REF.: Processo 24996/2023- Estudo de Impacto de Vizinhaça.

A AZIMUTE Consultoria e Projetos de Engenharia vem por meio deste, realizar uma **complementação** no **projeto de acesso**, conforme os questionamentos levantados em reunião diretamente com os técnicos, solicitada através do ofício **SEI Nº 0023292170/2024** - SEPUR.UPL.AIU, referente a mobilidade urbana e sinalização, do Estudo de Impacto de Vizinhaça – EIV para ampliação do Centro de Distribuição Logística - Schulz Compressores Ltda– no processo já aberto **24996/2023**.

PROJETO DE ENGENHARIA VIÁRIA
IMPLANTAÇÃO DE ACESSO

LOCAL: RUA TENENTE ANTONIO JOÃO – BAIRRO JARDIM SOFIA
MUNICÍPIO DE JOINVILLE/SC

PROJETO DE SINALIZAÇÃO
PLANTA BAIXA

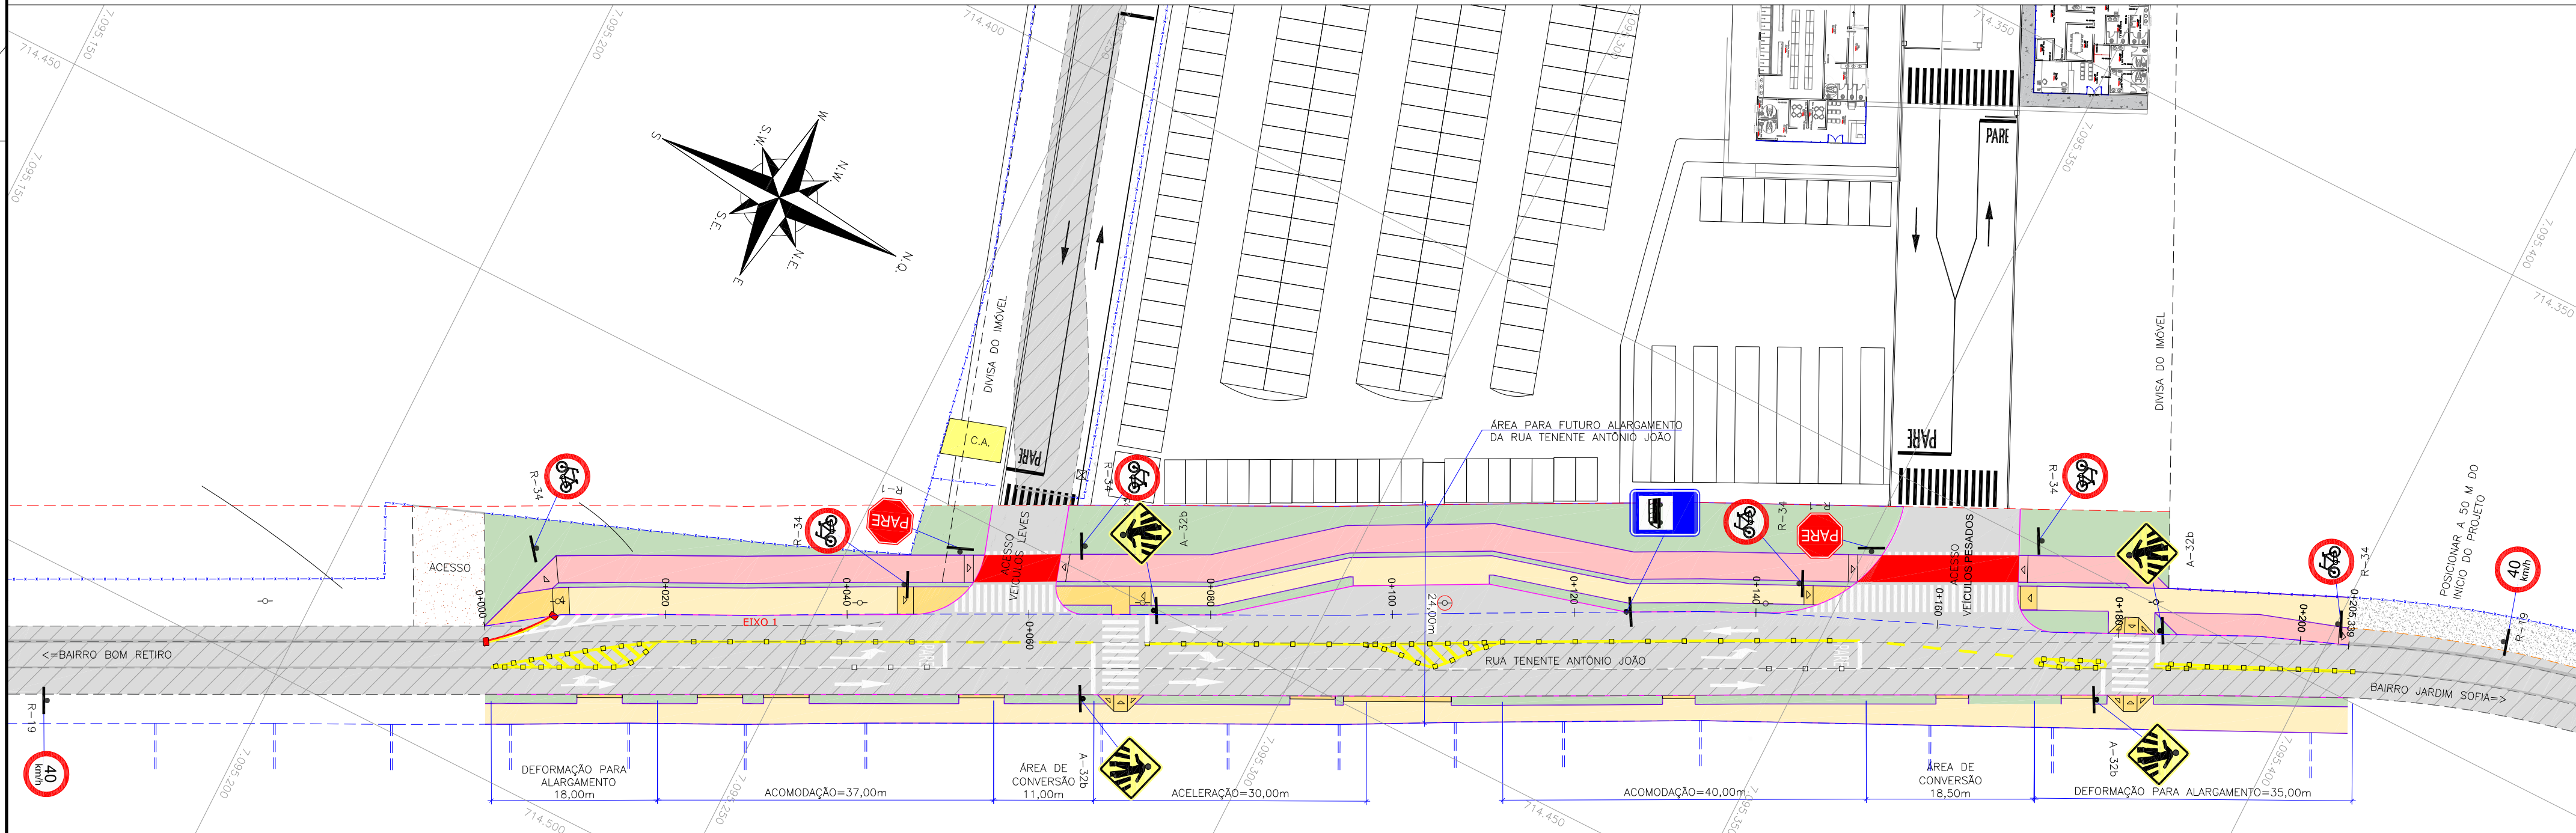
- Em resumo foi criada uma faixa recuada para que a parada do ônibus (a ser deslocada) não afete o trânsito na Rua Tenente Antônio João, no mesmo lado do empreendimento;
- Foi ajustado os ângulos para a troca de faixa da ciclovia, de forma que facilite para o ciclista;
- Criado uma segunda faixa de pedestres para travessia segura dos transeuntes que estejam indo ou vindo da direção norte em relação ao empreendimento;
- Ajuste em raios de encontro entre a saída e a via pública para manobra dos veículos de grande porte.
